## 商品の仕様変更に関して

### 対象商品

- ・100V式電気錠システム
- ・電池式リモコンキーシステム

2001年8月より切り替え

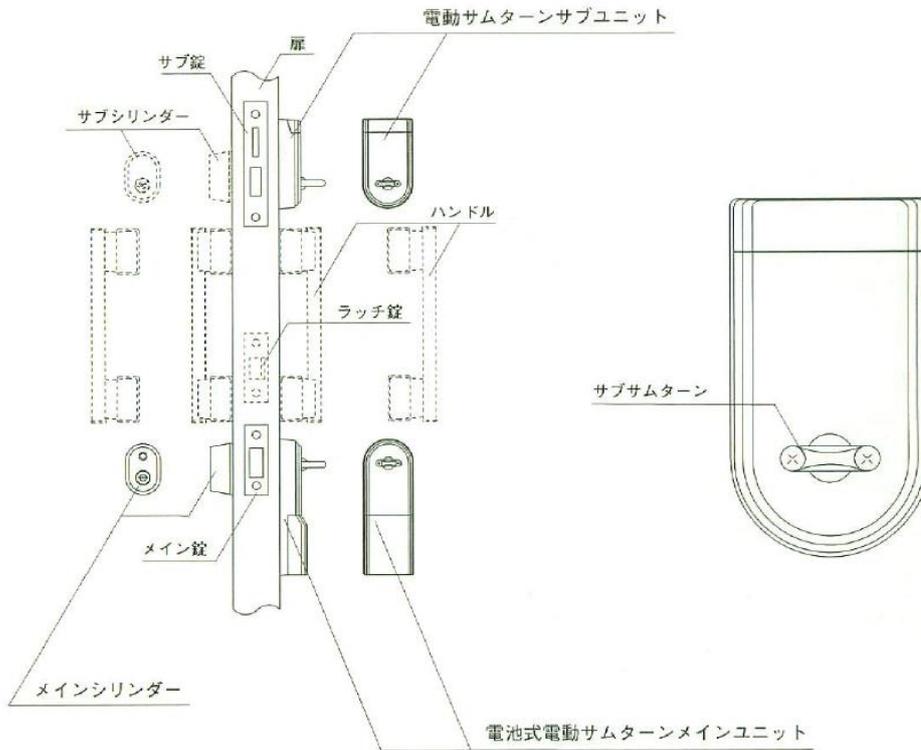
- ①サムターン台座(ケース、サムターン)の色変更  
旧：茶色 ⇒ 新：KG色(三協標準色)
- ②サムターンに施錠マークの追加  
サムターン台座に施錠マーク(緑丸)を印刷追加
- ③シリンダーへのLEDランプ追加  
リモコン信号受付後、LEDランプ点灯。動作完了後消灯。  
電動サムターンとシリンダーの配線を3線から5線に変更。  
チャ、アカ、ダイダイ ⇒ チャ、アカ、ダイダイ、キイロ、ミドリ
- ④リモコンキー(送信器)変更  
操作性向上の為、形状変更、文字刻印
- ⑤サムターンサブユニットの配線に保護チューブ追加  
施工性向上の為、配線保護チューブを追加

- ①電動サムターンの交換を行なう場合は、原則『部品箱一式』の交換を行なってください。  
一式とは …… ・サムターンメインユニット(下のサムターンユニット)  
                  ・サムターンサブユニット(上のサムターンユニット)  
                  ・シリンダー(およびキー)  
理由 …………… ・サムターンメインユニットとシリンダーの接続で線数やコネクタが異なり接続できない為。  
                  ・部品色変更をしており、上下サムターンユニットの色を合わせる為。
- ②リモコンキーを交換、または追加する場合は新タイプのリモコンキーを使用してください。  
旧タイプにも使用できます。(旧タイプのリモコンキーは生産出荷不可能です。)
